Service Bulletin

HOOFDGROEP	GROEP	NO
8	84	401

BETR.
Extra portier afdichting

Extra portierafdichting

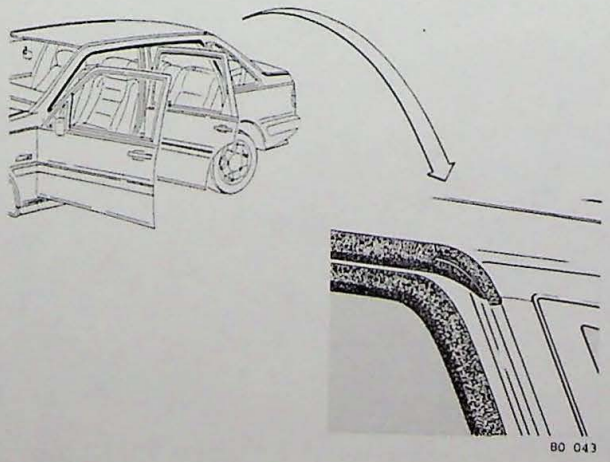
Uitvoeringen vanaf chassisnummer 007800 zijn voorzien van een extra portier- afdichting.
Deze afdichtingen kunnen op oudere uitvoeringen worden aangebracht om problemen betreffende waterlekkage te verhelpen, en/of windgeruis te reduceren.

Onderdelen:	linker portierafdichting	Part No. 3452692-1
	rechter portierafdichting	Part No. 3452749-9

Zorg ervoor dat de auto en de werkplek een temperatuur hebben van 15 à 20 °C.
Reinig de carrosserie plaatselijk met wasbenzine.

Aanbrengen
Verwijder een klein gedeelte van de beschermfolie bij de insnede.
Monteer de afdichting.
Begin bij de achterzijde van de auto.
De afdichting heeft een insnede om de bodylijn goed te kunnen volgen.
Druk de afdichting **goed** aan.
Snij de afdichting af met de vrieslijn van de A-stijl.
